**Правила № 100 ООН (транспортные средства с электроприводом)**

### **Предложение по дополнению 5 к поправкам серии 02 к Правилам № 100 ООН (транспортные средства с электроприводом)\***

#### **Представлено экспертом от Франции**

Рис. 1

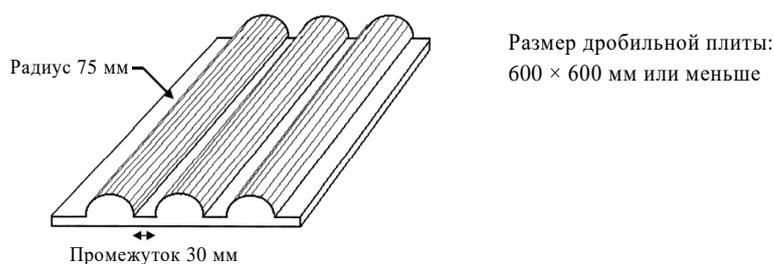
Испытуемое устройство, помещенное между упругой поверхностью и дробильной плитой, подвергается раздавливанию, как показано на рис. 1, с использованием силы, равной не менее 100 кН, но не более 105 кН, если пунктом 6.4.2 настоящих Правил не предусмотрено иное, причем раздавливание продолжается в течение менее 3 минут, а время удержания составляет не менее 100 мс, но не более 10 с.

Решение о том, какая сила должна применяться, принимает изготовитель с учетом направления перемещения ПСАЭ относительно места ее установки на транспортном средстве. Сила прикладывается: а) горизонтально и в направлении перемещения ПСАЭ, а также б) горизонтально и перпендикулярно к направлению перемещения ПСАЭ. [Для каждого из указанных направлений испытания можно использовать отдельное испытуемое устройство.]

Следовательно, силы должны прикладываться в обоих направлениях: фронтальном (в направлении движения) и боковом (перпендикулярно к направлению движения).

Таким образом, нагрузка на ПСАЭ, подвергаемую обобщенному испытанию на целостность на базе отдельных компонентов, должна осуществляться в двух разных направлениях: одно испытание в направлении движения транспортного средства и одно — перпендикулярно направлению движения транспортного средства; текст был соответствующим образом изменен для уточнения этого аспекта.
